Verlag huishoudelijke elektrische installatie op laagspanning en zeer lage spanning

Referentie: 003-20260130-02	Datum controle: 30/01/2026
Keurder: 003

Eigenaar:	Onbekend	EAN-code:	Onbekend
Adres installatie:	Kazernestraat 82, 9160 - Lokeren	Nummer teller(s):	1sag1100357680
		Distributienetbeheerder installatie:	Fluvius
Datum uitvoering installatie:	<input type="checkbox"/> Vóór 01/10/1981 <input checked="" type="checkbox"/> Tussen 01/10/1981 en 01/06/2020 <input type="checkbox"/> Vanaf 01/06/2020		
Type:	<input checked="" type="checkbox"/> Wooneenheid <input type="checkbox"/> Niet-huishoudelijk <input type="checkbox"/> PV <input type="checkbox"/> Batterij <input type="checkbox"/> Laadpaal

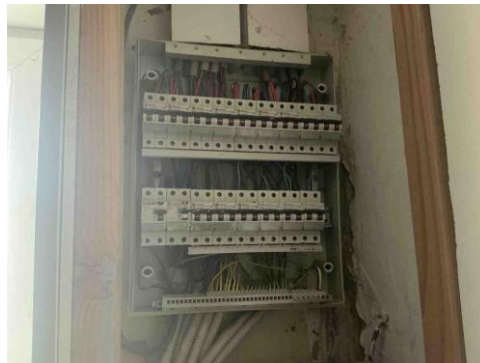
Inbreuk(en):

T21 - Het elektrisch materieel is niet geplaatst volgens de voorschriften van de fabrikant/ regels van goed vakmanschap . (Boek 1: 1.4.1.3)

C21 - Het gebruik van geleiders van het type VOB, zonder bijkomende afscherming is niet toegestaan (Boek 1:5.2.9.6).

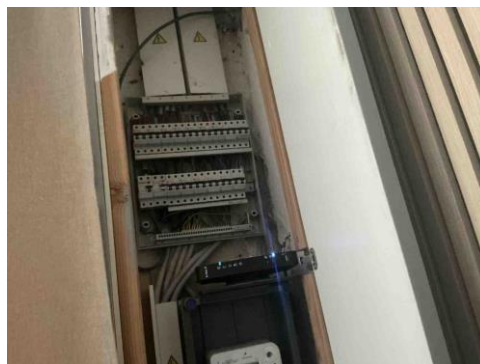
Inbreuk(en):

C13 - Onvoldoende bevestiging van de leiding(en) (Boek 1: 5.2.9.5).
